**CIRCULAR N° 2.- SIN CONSULTA**

**Ref.: LICITACIÓN PÚBLICA N° 12/2024**

*REMODELACIÓN ESCUELA N° 31 DOMINGUITO – 1ra. ETAPA –  
LOCALIDAD DE CHAJARI - DPTO FEDERACIÓN – PROVINCIA DE  
ENTRE RÍOS. -*

P 02 I.05	Tipo: PUERTA 1 HOJA BATIENTE	Cantidad: 1	Izq.: 1
	Ubicación: SANITARIOS DOCENTES		Der.: 0

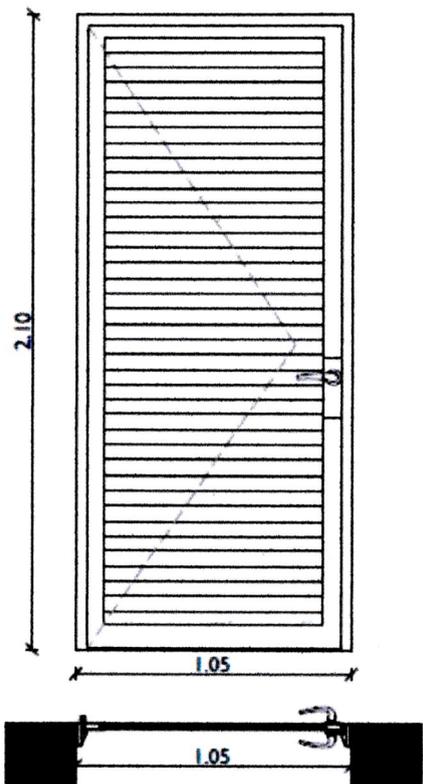
*Aclaración: Se adjunta plano de detalle de la abertura*

P 01 0.95	Tipo: PUERTA 1 HOJA BATIENTE	Cantidad: 1	Izq.: 0
	Ubicación: SANITARIOS DOCENTES		Der.: 1

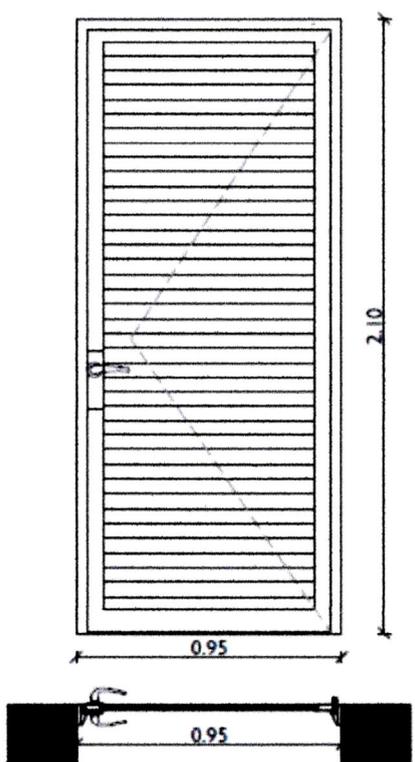
*Aclaración: Se adjunta plano de detalle de la abertura*
